核燃料物質使用変更許可申請書の一部補正について

核燃料物質使用変更許可申請書の一部補正

大洗研究所（南地区）

新旧対照表

図 1.3 放射性廃液系統図

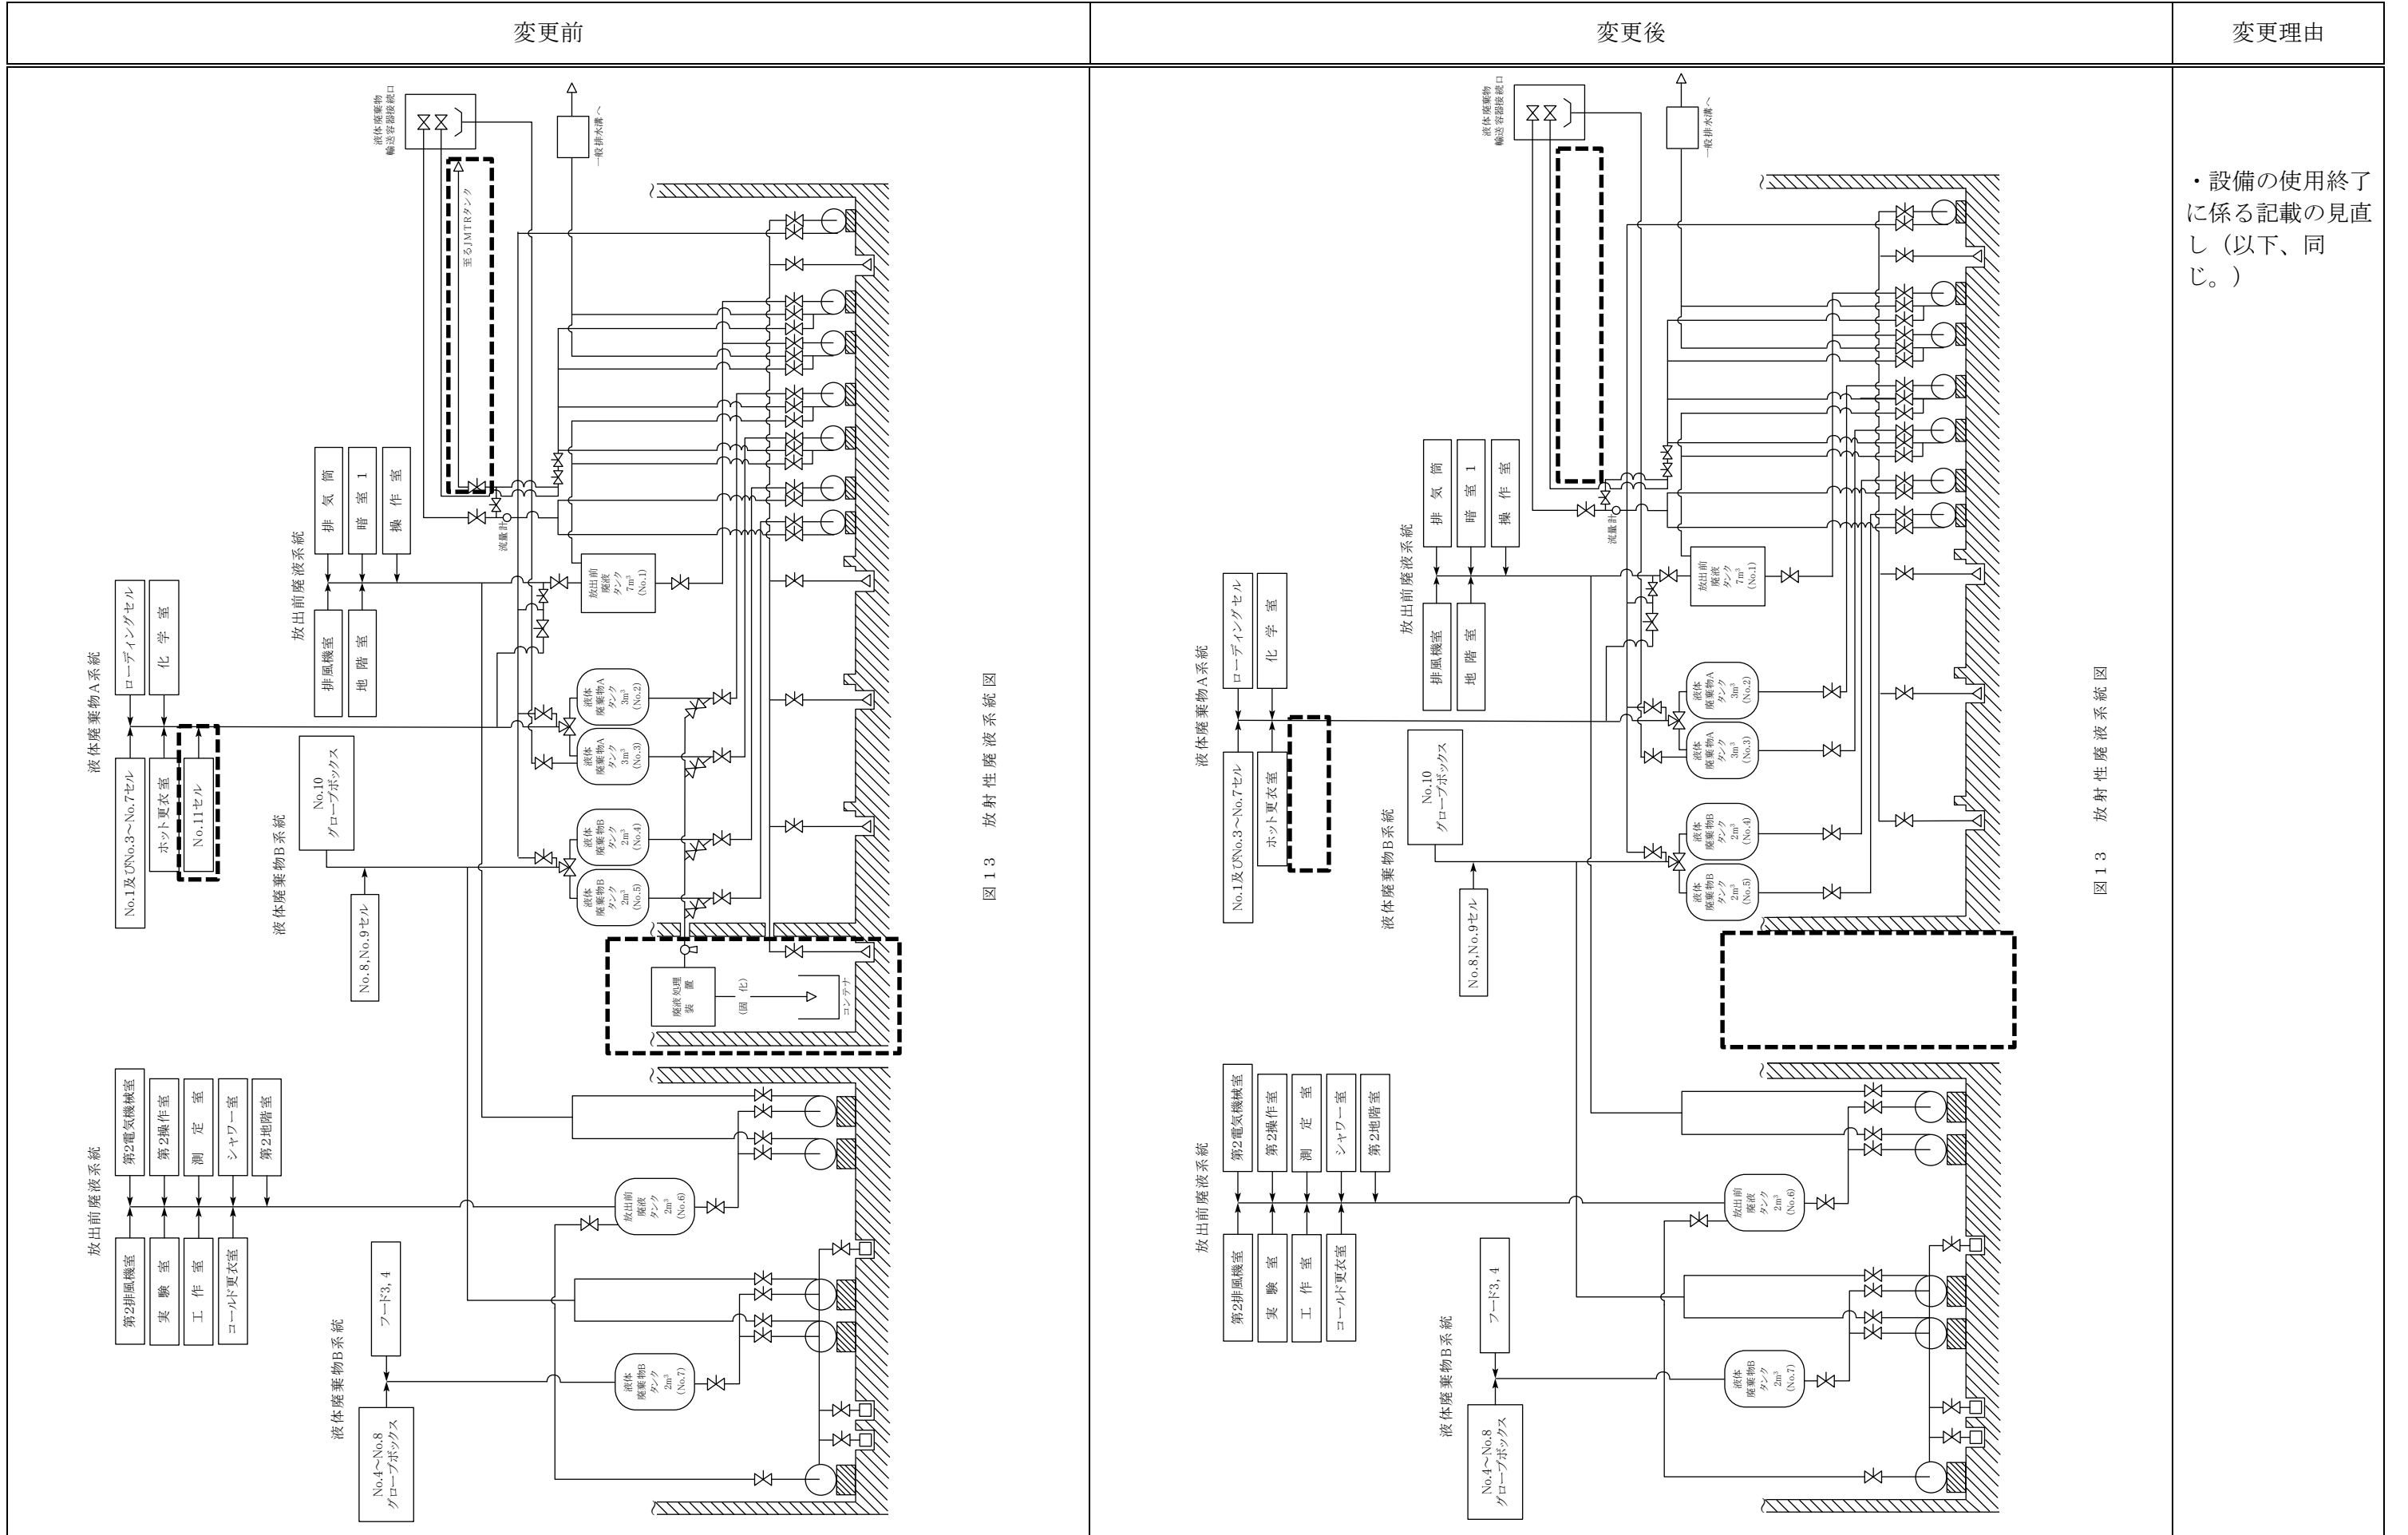
対象	補正前（令和４年１月２８日付け令０３原機（速材）００９の別紙「補正後」）	補正後
	<p>表６－１（取扱制限量）から、試料入りキャスク置場に係る記載を削除する。</p> <p>⑦本文９項（核燃料物質又は核燃料物質によって汚染された物の廃棄施設の位置、構造及び設備）、表２－１（場所別使用の方法）、図１３（放射性廃液系統図）及び添付書類１の２２．４項（液体廃棄物管理）から、廃液処理装置に係る記載を削除する。さらに、添付書類１の２２．４項（液体廃棄物管理）に廃液処理装置を削除しても液体廃棄物管理上問題ない旨を追記する。また、液体廃棄物管理の妥当性について添付書類１の別添１として追加する。</p> <p>⑧本文図１３（放射性廃液系統図）及び添付書類１の２２．４項（液体廃棄物管理）から、廃液輸送管に係る記載を削除する。さらに、添付書類１の２２．４項（液体廃棄物管理）に廃液輸送管を削除しても液体廃棄物管理上問題ない旨を追記する。また、液体廃棄物管理の妥当性について添付書類１の別添１として追加する。</p> <p>⑨本文表７－３（主要試験機器）から、微小分析装置に係る記載を削除する。</p> <p>⑩本文表７－３（主要試験機器）から、金属顕微鏡に係る記載を削除する。</p> <p>⑪本文表２－１（場所別使用の方法）、表７－３（主要試験機器）、別添１の１項（使用の方法）、表１（場所別使用の方法）、図８（１Ｆ燃料デブリ分析の作業内容及び安全対策（ＡＧＦ））及び別添１-補足資料２の表３－２（評価点における被ばく線量率及び被ばく線量の評価結果）から、恒温室の元素分析装置に関連する記載の削除を行う。関連して、本文表２－１（場所別使用の方法）及び別添１の表１（場所別使用の方法）に、測定室におけるＩＣＰ質量分析装置による元素分析を追加する。</p> <p>⑫本文７－３項（使用施設の設備）から、特殊設備であるクレーン設備及びコンベア装置の数量（各１式）を減じる。</p> <p>２）記載の適正化を行う。 表記の見直しを行う。</p>	<p>表６－１（取扱制限量）から、試料入りキャスク置場に係る記載を削除する。</p> <p>⑦本文９項（核燃料物質又は核燃料物質によって汚染された物の廃棄施設の位置、構造及び設備）、表２－１（場所別使用の方法）、図１３（放射性廃液系統図）及び添付書類１の２２．４項（液体廃棄物管理）から、廃液処理装置に係る記載を削除する。さらに、添付書類１の２２．４項（液体廃棄物管理）に廃液処理装置を削除しても液体廃棄物管理上問題ない旨を追記する。また、液体廃棄物管理の妥当性について添付書類１の別添１として追加する。</p> <p>⑧本文図１３（放射性廃液系統図）及び添付書類１の２２．４項（液体廃棄物管理）から、廃液輸送管に係る記載を削除する。さらに、添付書類１の２２．４項（液体廃棄物管理）に廃液輸送管を削除しても液体廃棄物管理上問題ない旨を追記する。また、液体廃棄物管理の妥当性について添付書類１の別添１として追加する。</p> <p>⑨本文表７－３（主要試験機器）から、微小分析装置に係る記載を削除する。</p> <p>⑩本文表７－３（主要試験機器）から、金属顕微鏡に係る記載を削除する。</p> <p>⑪本文表２－１（場所別使用の方法）、表７－３（主要試験機器）、別添１の１項（使用の方法）、表１（場所別使用の方法）、図８（１Ｆ燃料デブリ分析の作業内容及び安全対策（ＡＧＦ））及び別添１-補足資料２の表３－２（評価点における被ばく線量率及び被ばく線量の評価結果）から、恒温室の元素分析装置に関連する記載の削除を行う。関連して、本文表２－１（場所別使用の方法）及び別添１の表１（場所別使用の方法）に、測定室におけるＩＣＰ質量分析装置による元素分析を追加する。</p> <p>⑫本文７－３項（使用施設の設備）から、特殊設備であるクレーン設備及びコンベア装置の数量（各１式）を減じる。</p> <p>２）記載の適正化を行う。 表記の見直しを行う。</p>

図1 各設備の配置及び写真 (1階)

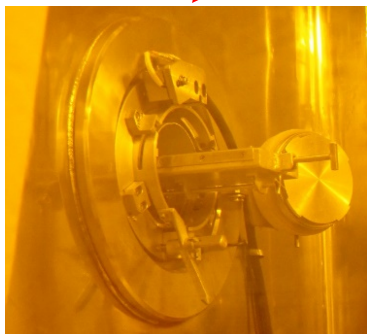
- ① No.12 セル内ボックスは、核燃料物質等の顕微鏡観察及び写真撮影を行うために許可を受けた設備である。今後使用する予定がないことから、撤去を行う。
No.12 セル内ボックスの配置及び写真を図1に示す。
- ② 微小分析装置は、No.11 セルにおいて核燃料物質等の元素分析を行うために許可を受けた設備である。今後使用する予定がないことから、撤去を行う。
微小分析装置の配置及び写真を図1に示す。

- ③ 金属顕微鏡は、No.12 セルにおいて核燃料物質等の顕微鏡観察及び写真撮影を行うために許可を受けた設備である。今後使用する予定がないことから、撤去を行う。
金属顕微鏡の配置及び写真を図1に示す。
- ④ コンベア装置は、No.12 セルと No.13 セル間における物品の移送を行うために許可を受けた設備である。今後使用する予定がないことから、撤去を行う。
コンベア装置の配置及び写真を図1に示す。

- ⑤ No.16 グローブボックスは、核燃料物質等の元素分析を行うために許可を受けた設備である。今後使用する予定がないことから、撤去を行う。
No.16 グローブボックスの配置及び写真を図1に示す。
- ⑥ 元素分析装置は、No.16 グローブボックスにおいて核燃料物質等の元素分析を行うために許可を受けた設備である。今後使用する予定がないことから、撤去を行う。
元素分析装置の配置及び写真を図1に示す。

- ⑦ 放射線計測装置は、核燃料物質等の放射線計測を行うために許可を受けた設備である。今後使用する予定がないことから、撤去を行う。
放射線計測装置の配置及び写真を図1に示す。
- ⑧ クレーン設備は、サービスエリアにおける物品の移送を行うために許可を受けた設備である。今後使用する予定がないことから、撤去を行う。
クレーン設備の配置及び写真を図2に示す。

図3 各設備の配置及び写真 (地階)

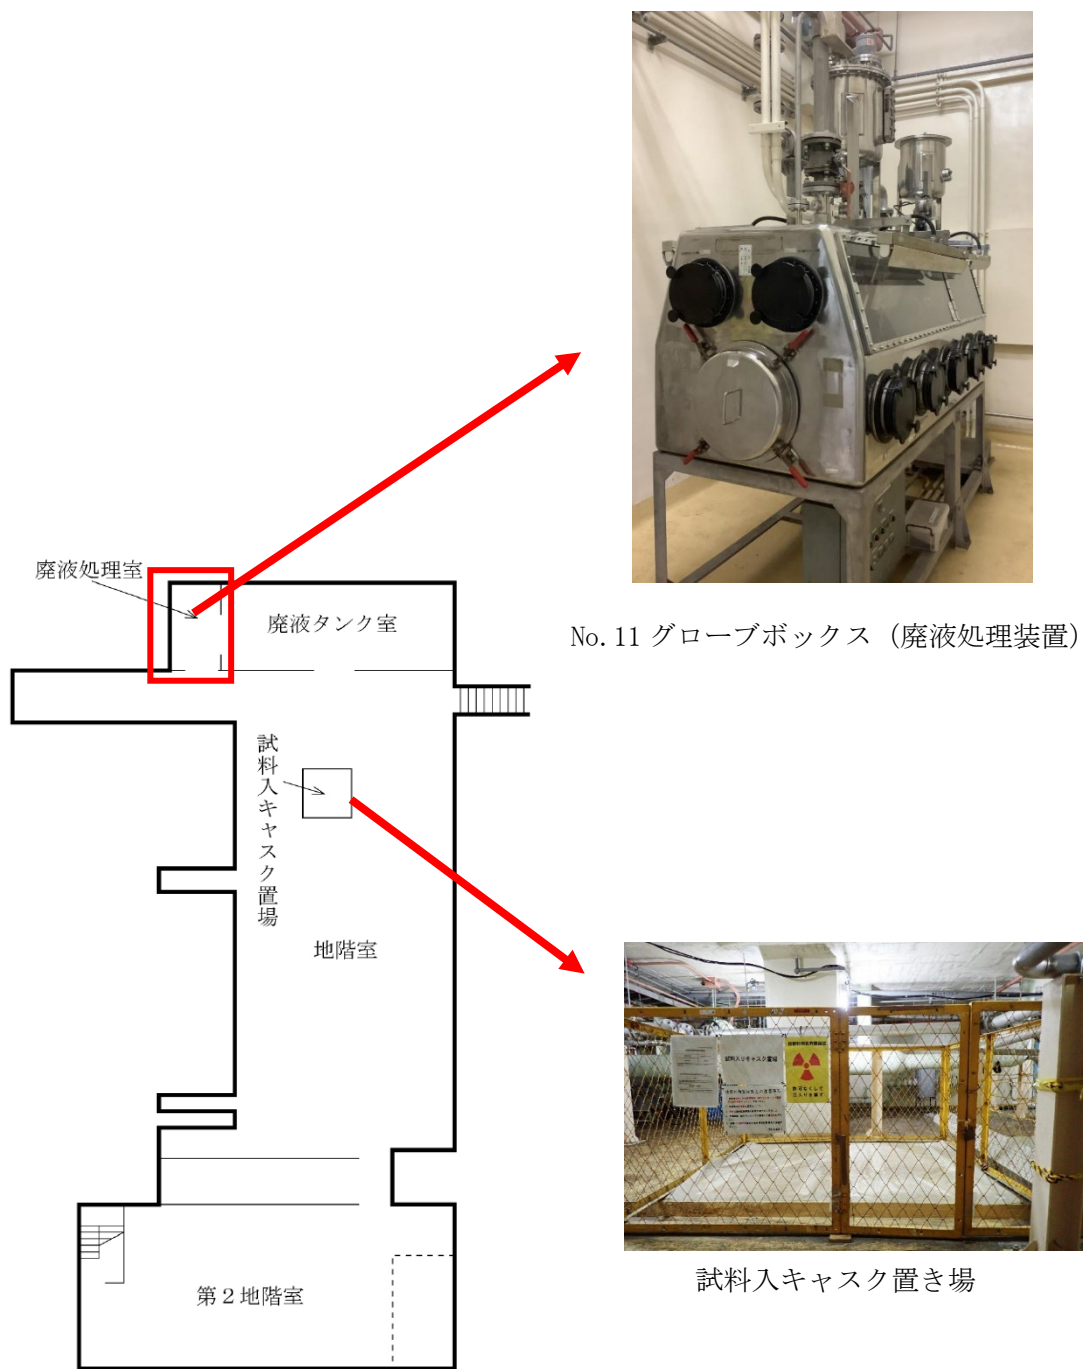
- ⑨ No.11 グローブボックス及び廃液処理装置は、放射性廃液の処理を行うために許可を受けた設備である。今後使用する予定がないことから、撤去を行う。
No.11 グローブボックスの配置及び写真を図3に示す。
- ⑩ 試料入りキャスク置場は、核燃料物質を収納したキャスク等を保管するために、貯蔵施設として設定されている。今後使用する予定がないことから、当該エリアの用途を地階室に変更する。
試料入りキャスク置場の配置及び写真を図3に示す。

図4 各設備の配置及び写真 (廃液)

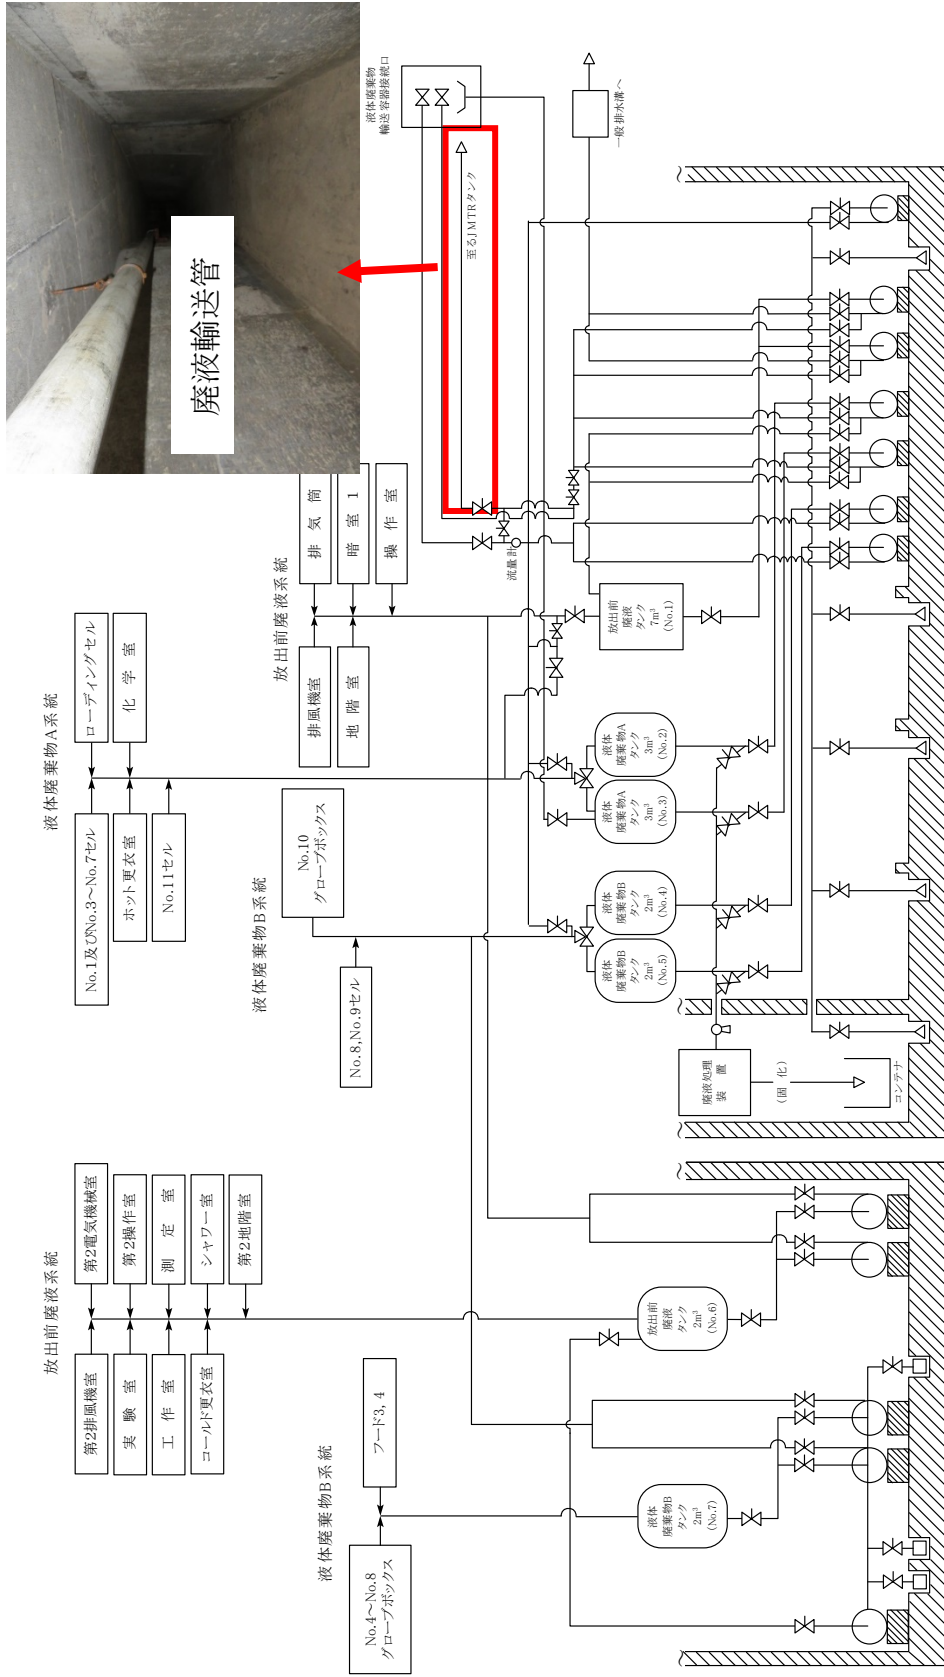
- ⑪ 廃液輸送管は、放射性液体廃棄物を他施設へ移送するために、許可を受けた設備である。今後使用する予定がないことから、撤去を行う。
廃液輸送管の配置及び写真を図4に示す。

図9-1 管理区域排気系統図(既設施設)

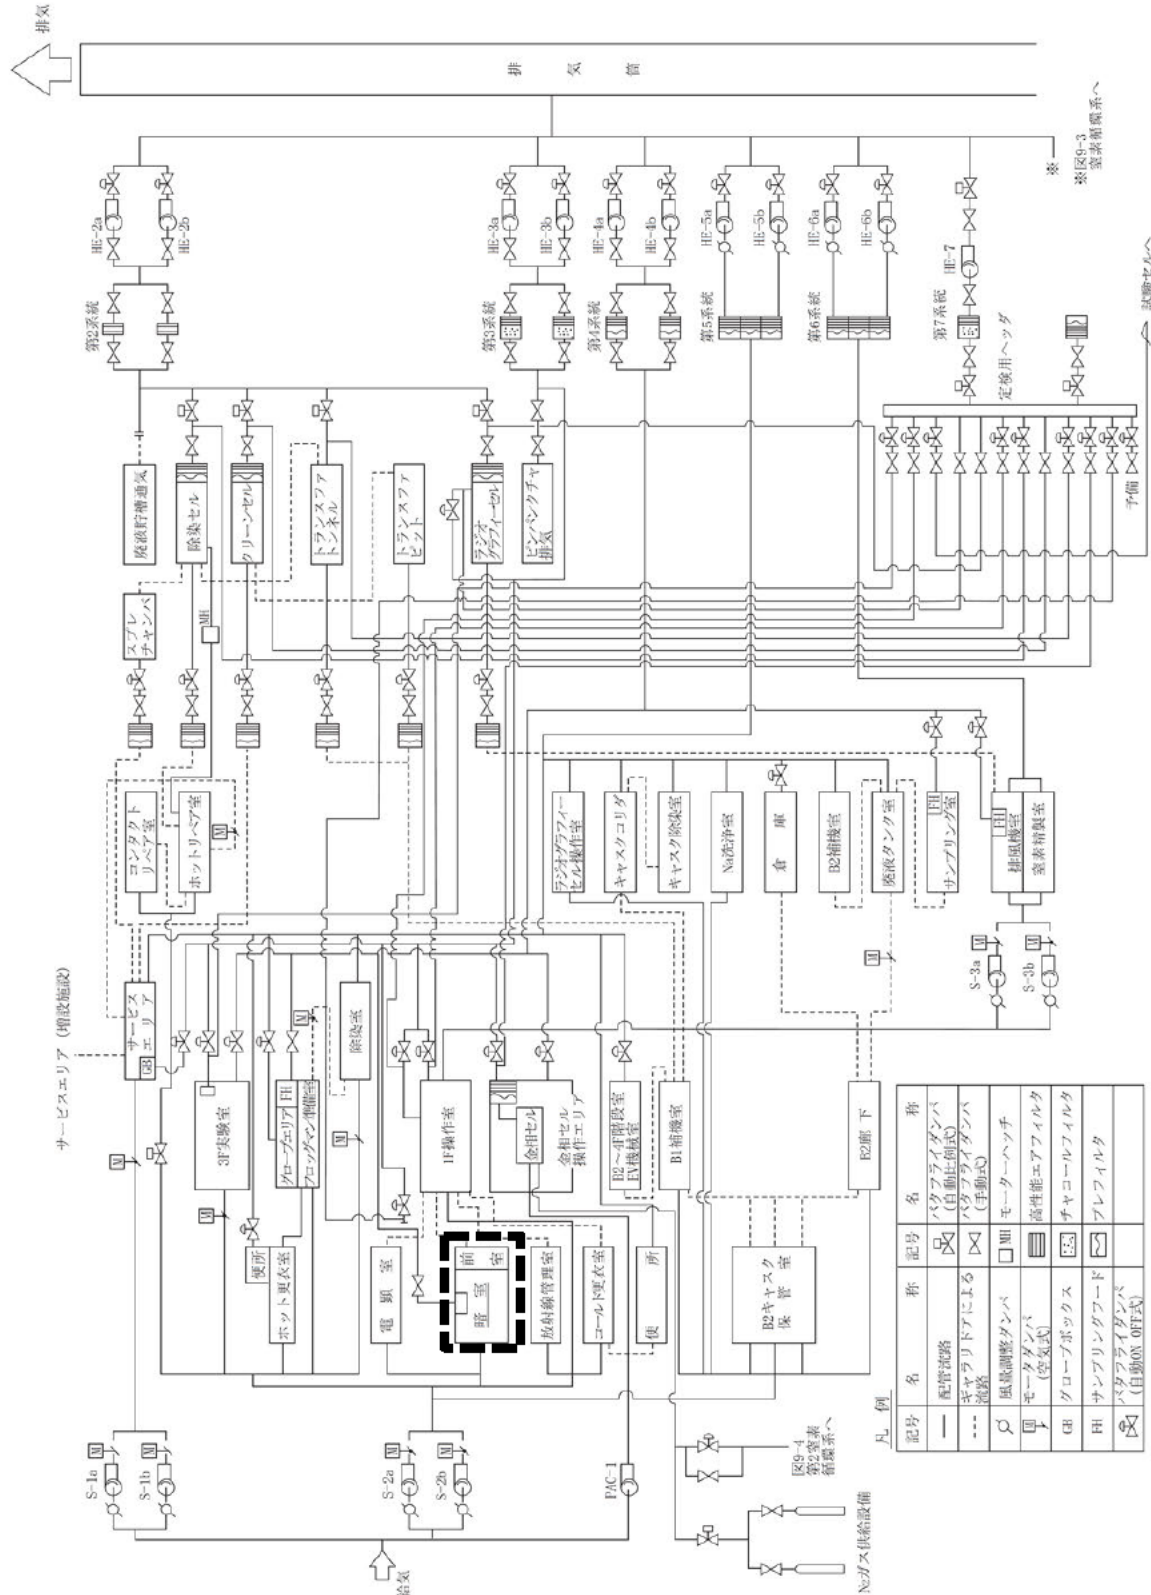
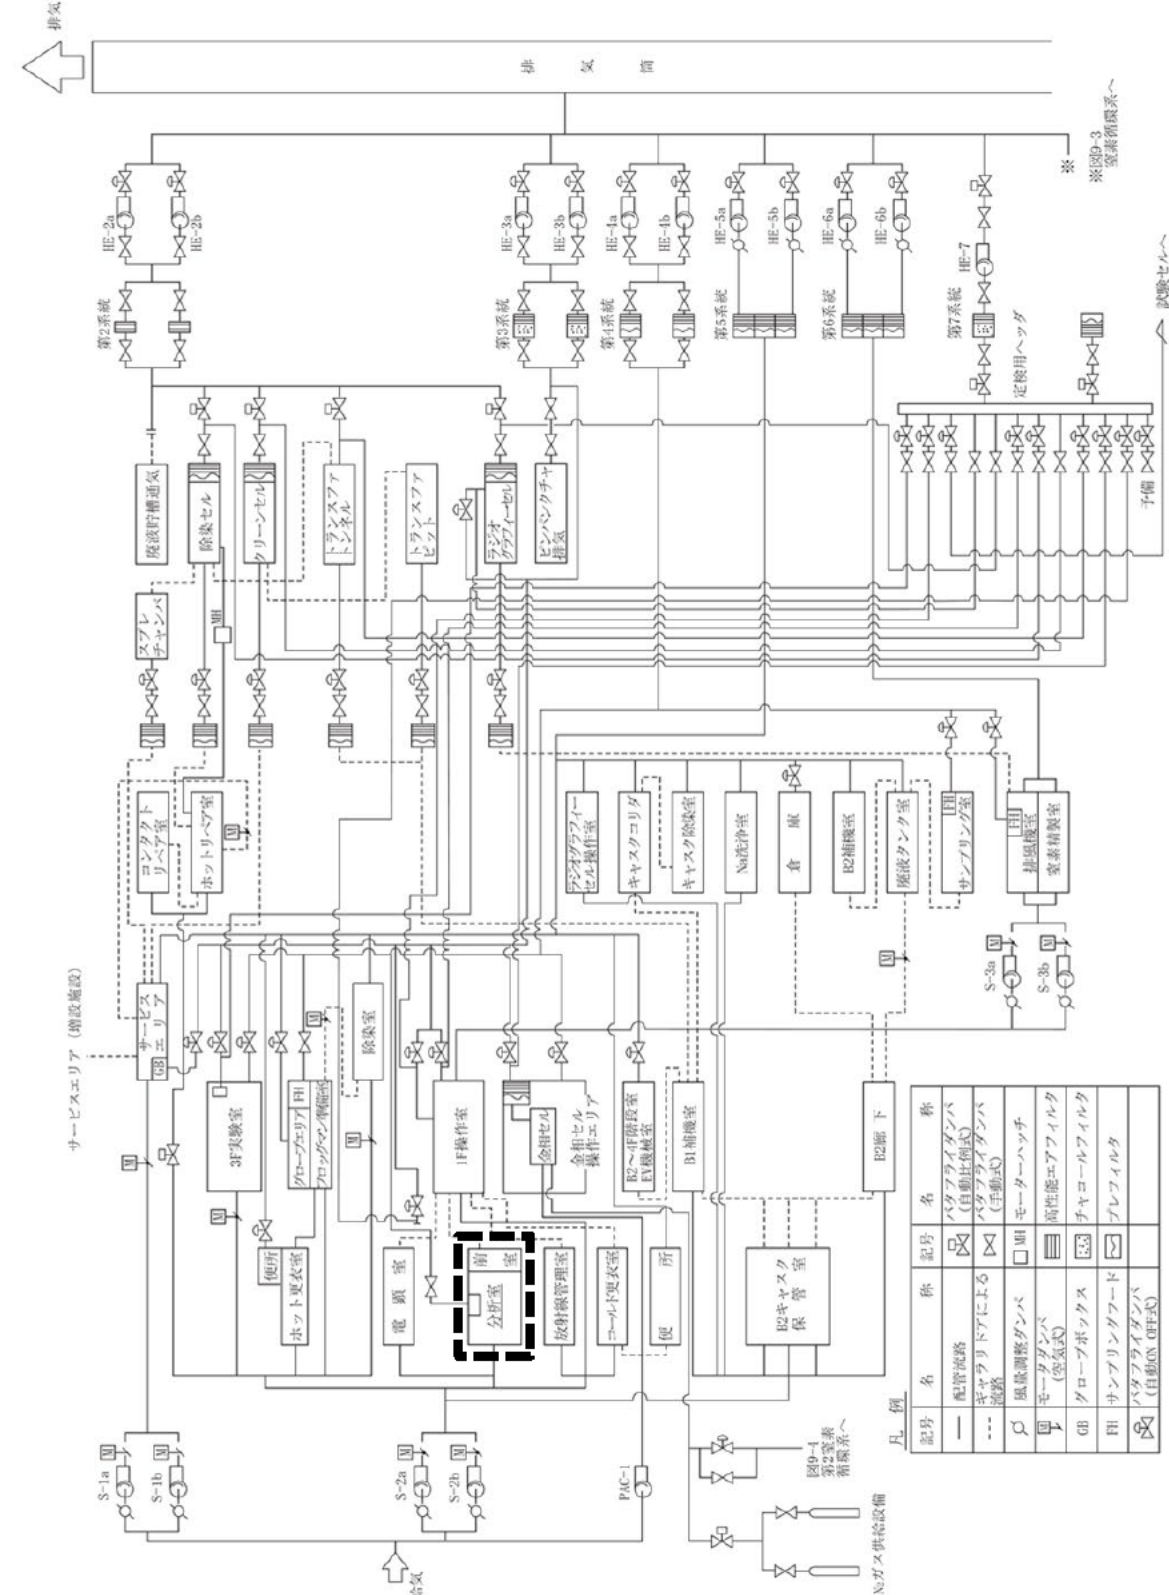
・分析装置の設置に伴う部屋名称の変更
